# «LES OSCHES» À SAINT-LÉGIER

Concours d'architecture sur invitation en vue de la réalisation d'un ensemble d'habitations groupées

## Extrait du rapport du jury

*L'ensemble existant – ce qu'on propose d'en garder.*

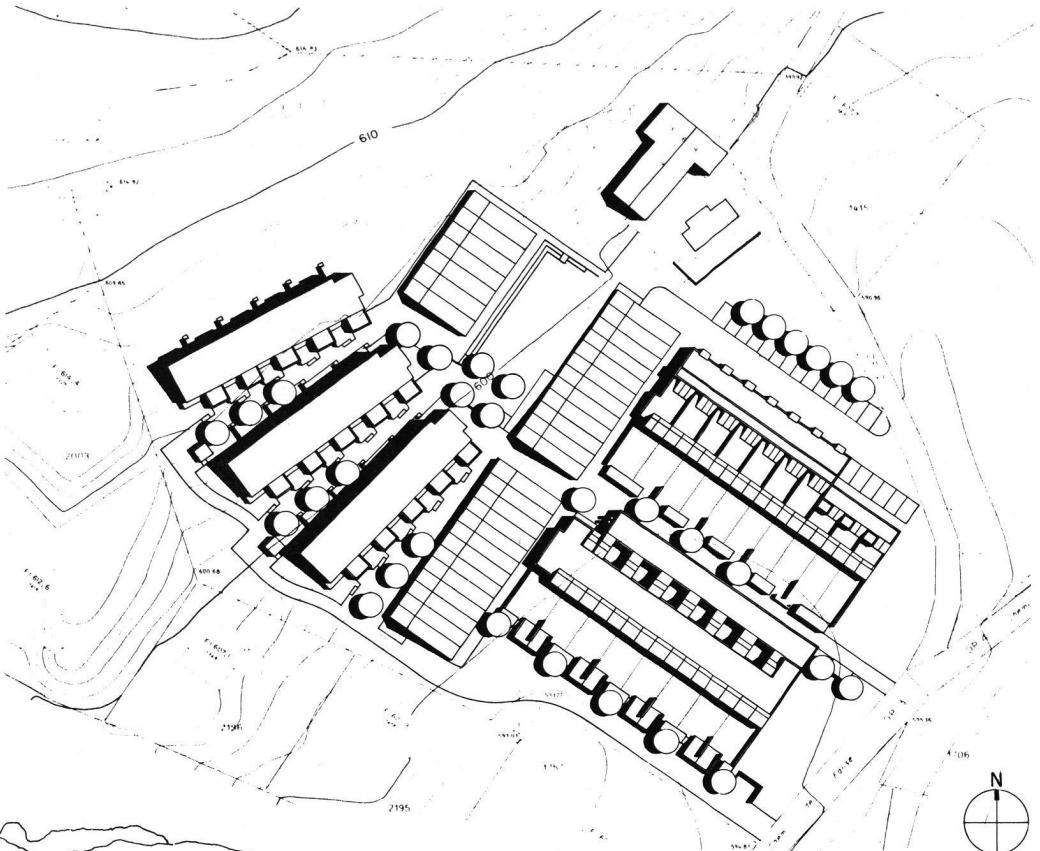
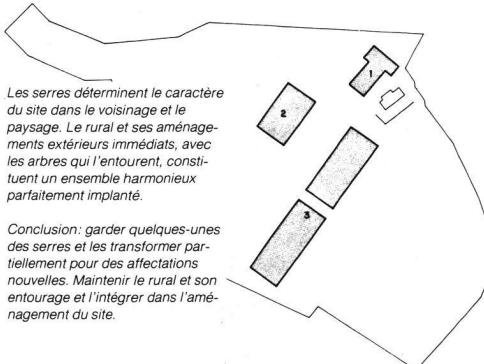
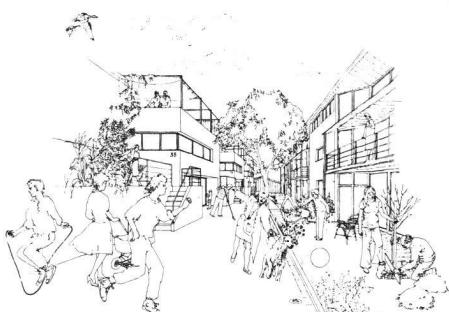
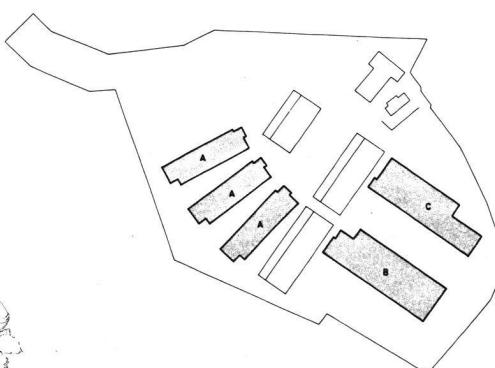
La volonté de l'auteur de différencier l'organisation et l'orientation des constructions, lorsqu'elles sont implantées dans la pente et sur la partie inférieure du terrain, relève d'une bonne sensibilité au lieu; cette attitude a toutefois pour conséquence la proposition de deux quartiers distincts, sans relation significative entre eux en l'état actuel du projet.

La conservation d'une partie des serres, en particulier celles qui sont situées entre les deux parties de la composition, n'apparaît pas remplir suffisamment une fonction d'articulation. A ce sujet, le jury émet les doutes les plus vifs quant à l'adéquation de la nature de ces constructions avec l'affectation proposée en parking.

Le jury relève que l'organisation générale du quartier et son inscription dans la topographie mettent en valeur la ferme existante, qui génère la composition en éventail des constructions disposées dans la pente. Cependant, la distance entre les branches de cet éventail est jugée insuffisante.

Plans bâtiment B.

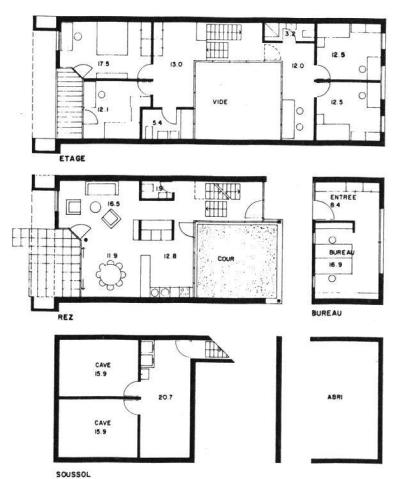
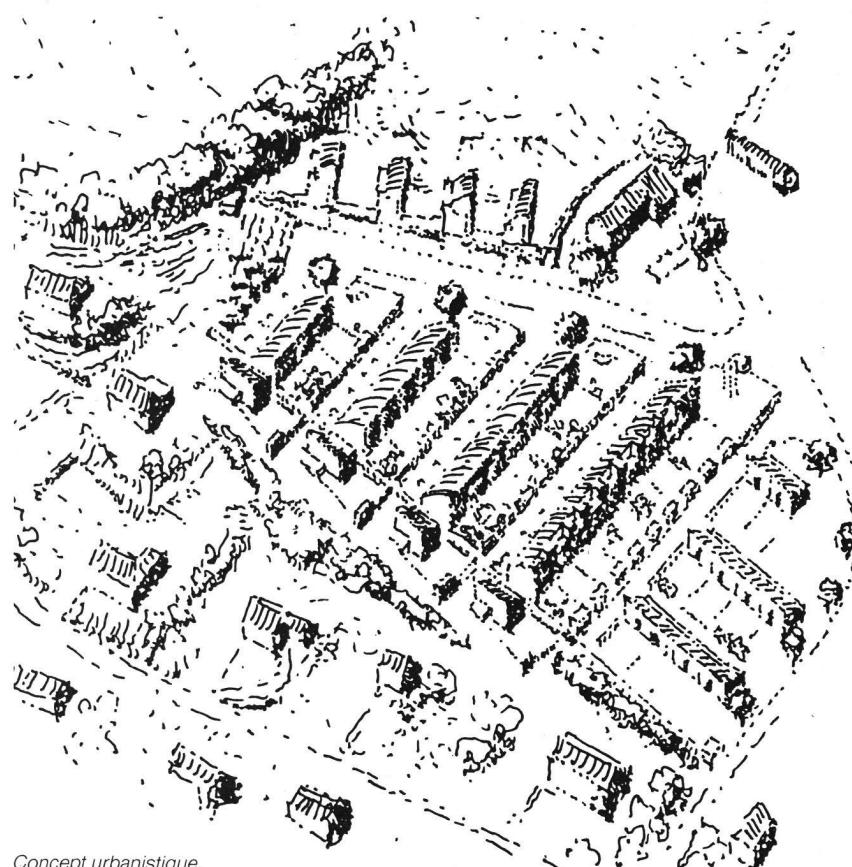
L'auteur du projet fait preuve d'une grande maîtrise dans la proposition de ses trois types de logements: le traitement des espaces intérieurs, l'apport de l'éclairage zénithal, la richesse des circulations, la subtilité du rapport du logement à l'extérieur, la mise en valeur de la double orientation et la recherche du soleil du sud-ouest sont autant de réponses au problème posé par l'organisateur.

Les caractéristiques économiques sont considérées comme moyennes: les principes constructifs sont simples; mais il faut admettre que la richesse des espaces intérieurs n'est pas sans répercussion sur les investissements à consentir.

Coupe A - A.

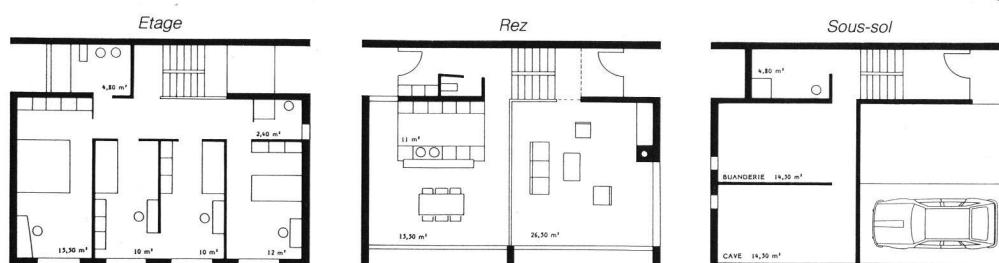
Ce projet relève d'une bonne reconnaissance du lieu. L'auteur fait preuve d'une grande maîtrise dans la définition d'un parti général clair et significatif. Le jury regrette toutefois qu'autant de talent n'ait pu donner naissance à des solutions plus innovantes, plus originales et vraisemblablement mieux adaptées aux aspirations des habitants futurs.

Indépendamment de ces regrets, le jury relève que le parti cependant est fermement développé, que le traitement architectural est plein de qualités: ainsi le traitement des pignons, différenciés selon l'extrémité, par exemple; ainsi la longueur différenciée des rangées de maisons, en fonction de l'élévation dans le coteau.

Type A – 5 pièces et demie.

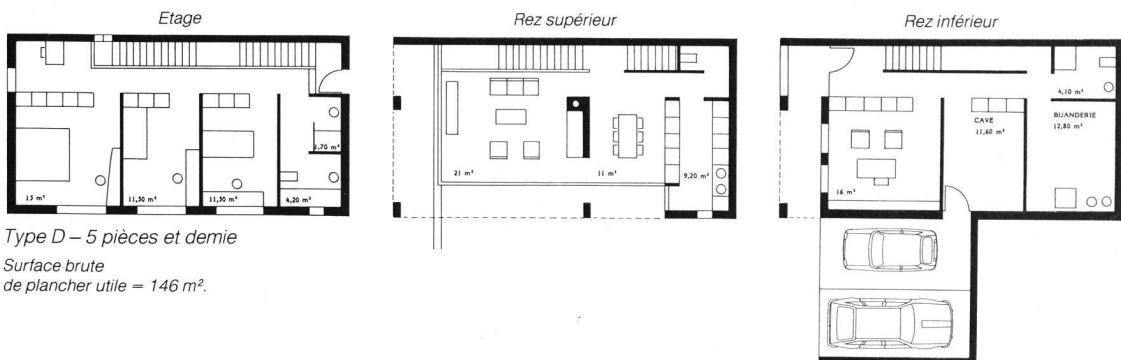
L'auteur propose quatre types de logements: de conception simple, ils sont mis en place avec maîtrise et sensibilité; le dimensionnement des espaces, la qualité des circulations, l'apport de la lumière enrichissent la simplicité des plans et déterminent des conditions d'habitabilité, et donc de vie, du meilleur aloi.

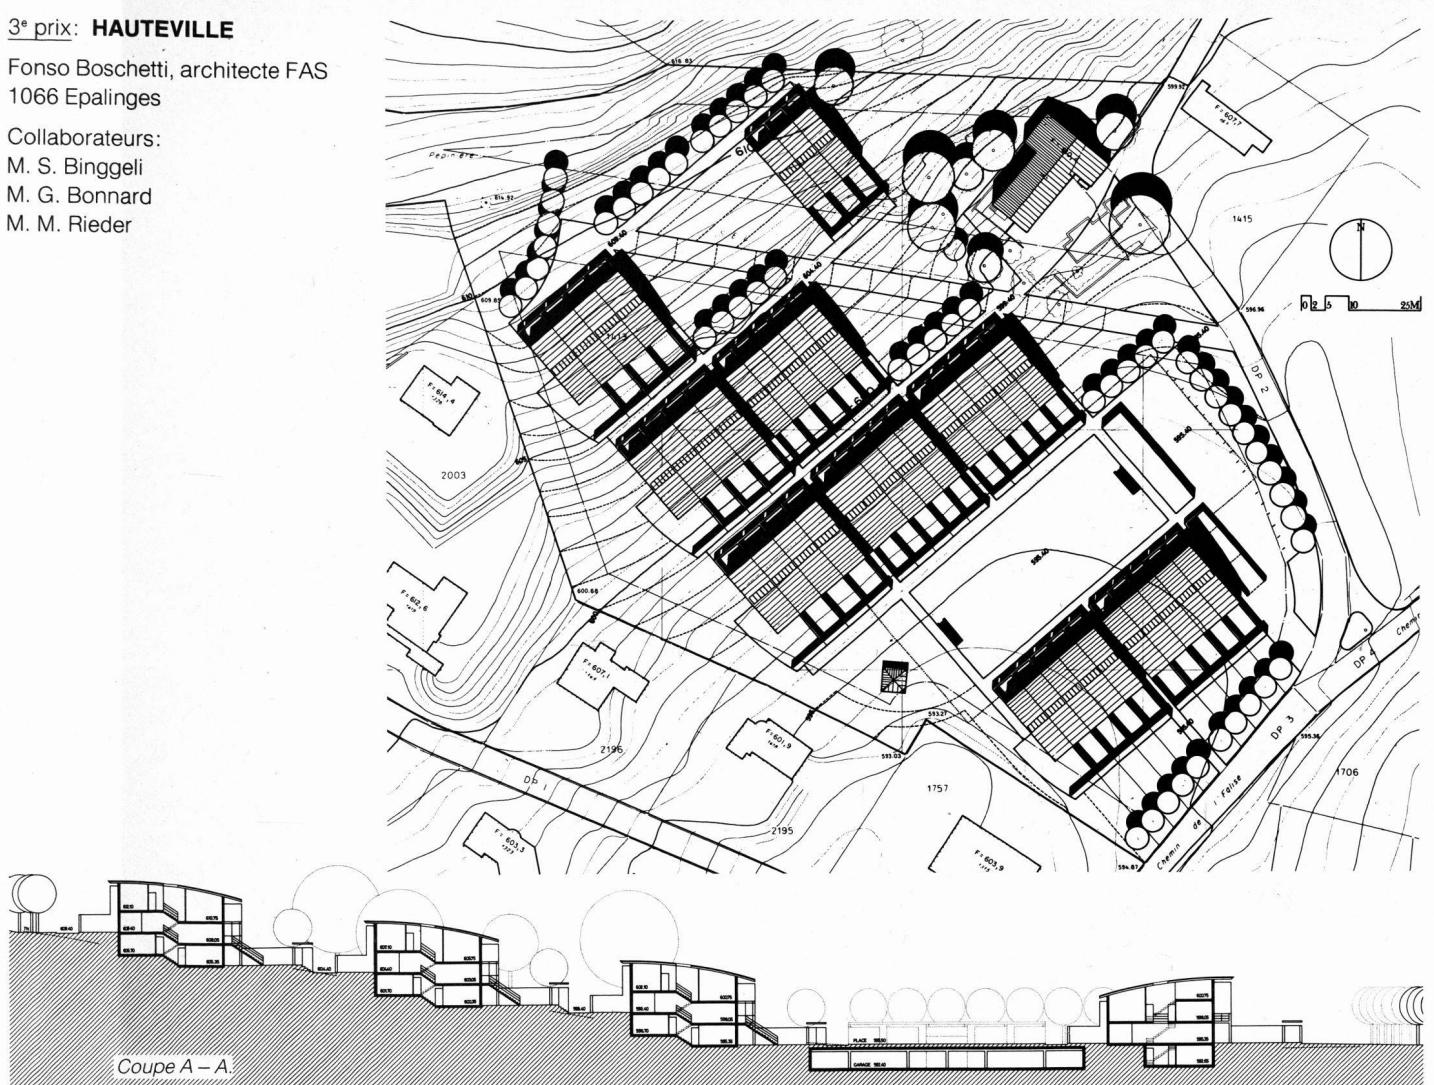
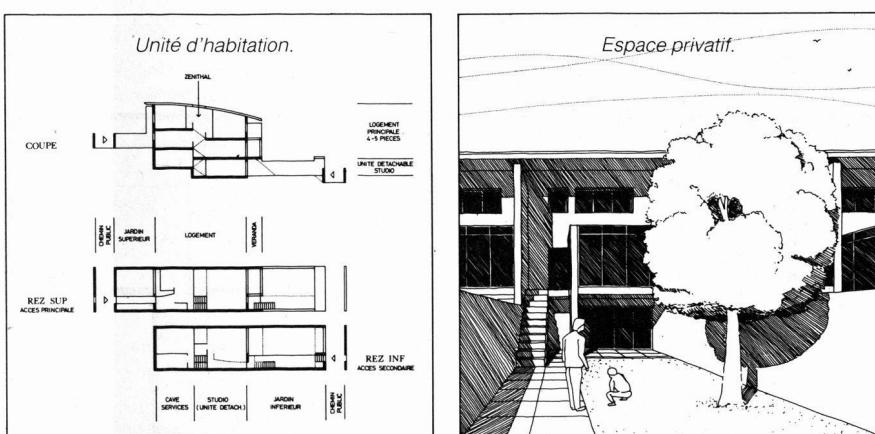
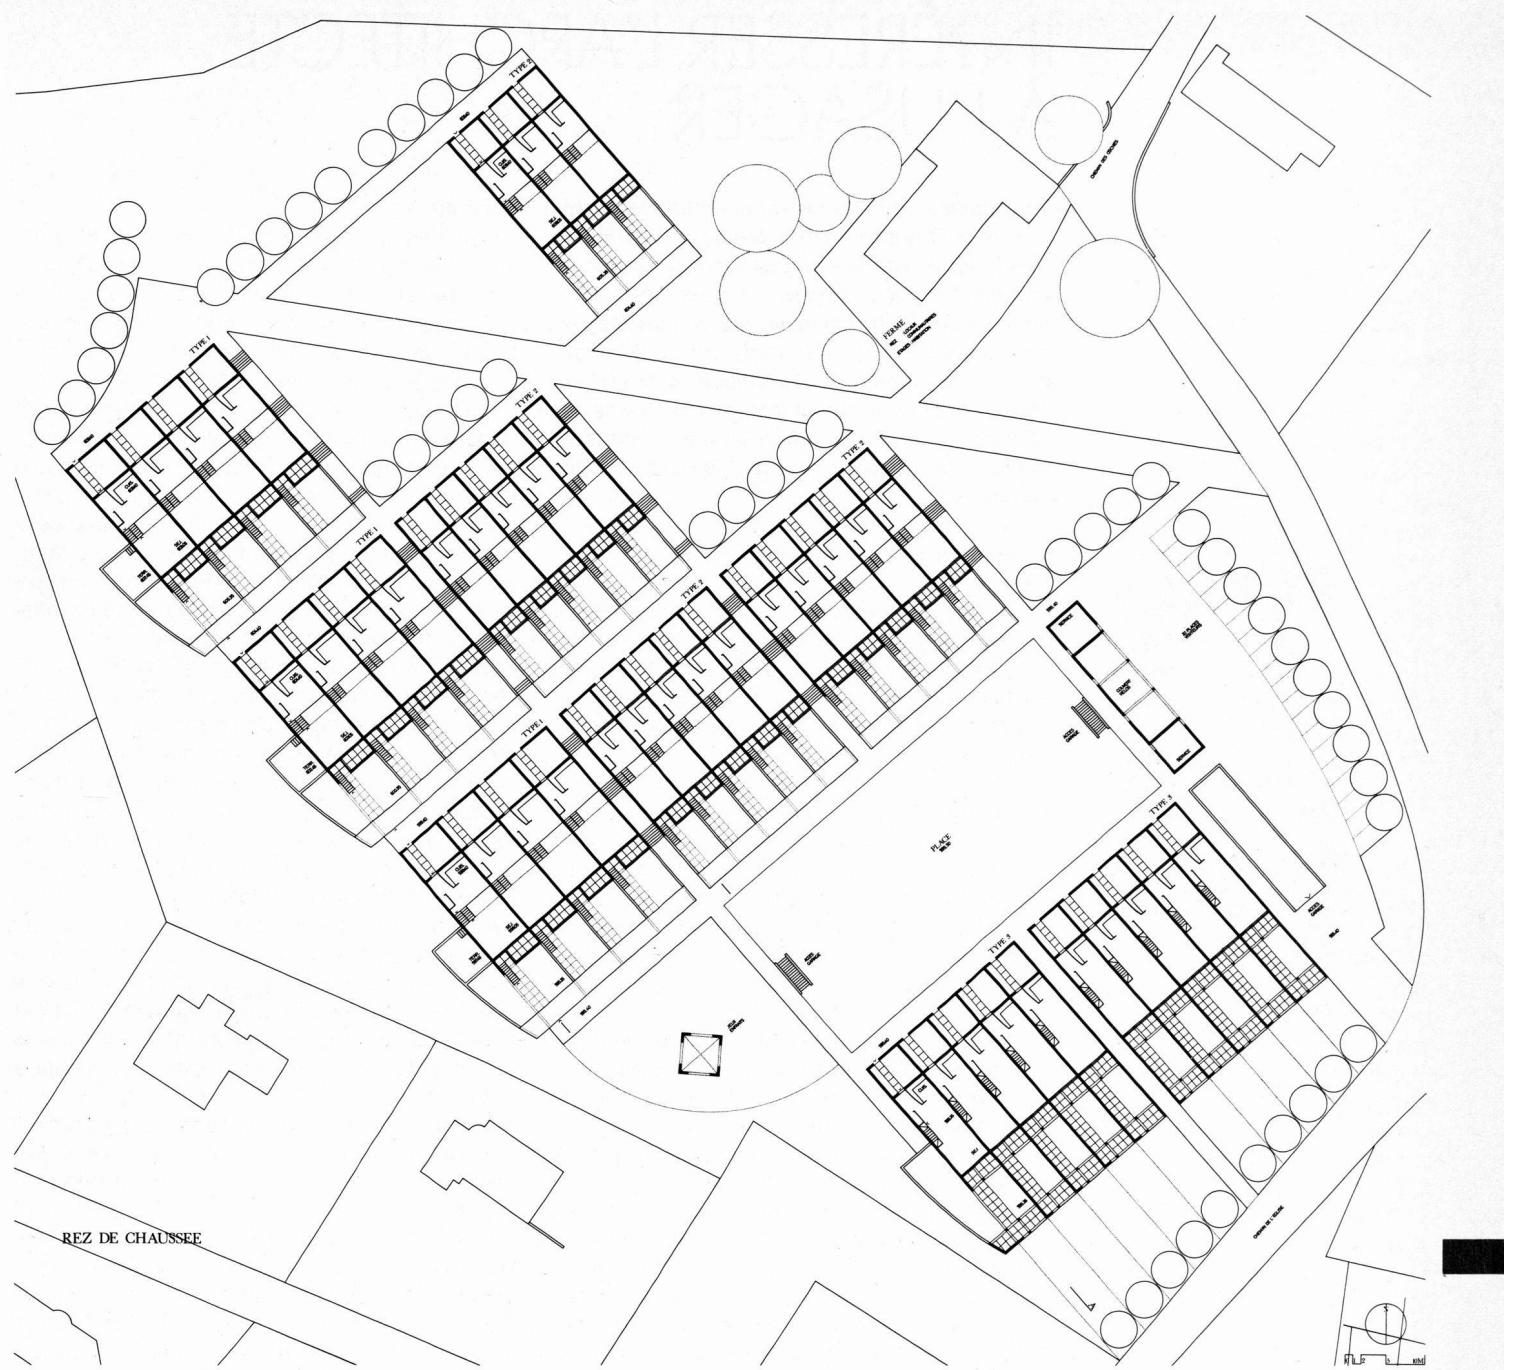
L'auteur fait preuve d'une grande rigueur dans l'organisation et le développement de son parti. Le lieu est reconnu avec une clarté manifeste.

Par contre, le jury regrette la rigidité qu'engendre cette rigueur: la répétitivité sérieuse des trois types de logements apparaît trop systématique, et donc implacable.

La place proposée est bien située, mais elle n'a pas l'échelle appropriée à sa fonction: dimensionnée comme un terrain de sport, elle reflète les mesures du parking, et non la mesure d'une petite communauté.

Type 1.

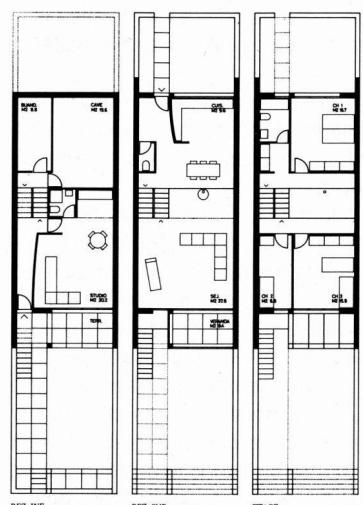
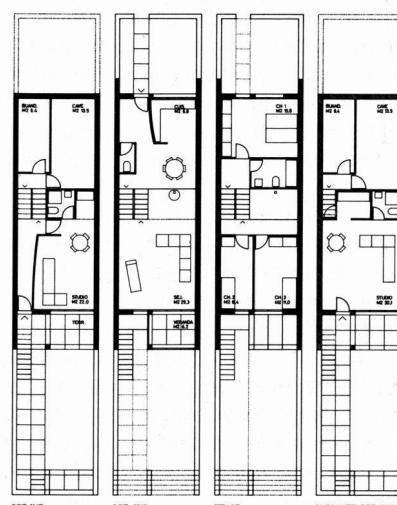
Le jury relève l'austérité des plans de logements, qui sont par ailleurs bien dimensionnés sur le plan fonctionnel. On aurait pu souhaiter plus de sensibilité dans le traitement des percements et du rapport avec les prolongements extérieurs. Si l'apport de lumière zénithale dans les logements est un facteur très positif, l'étroitesse des plans en tunnel engendre une certaine lassitude.
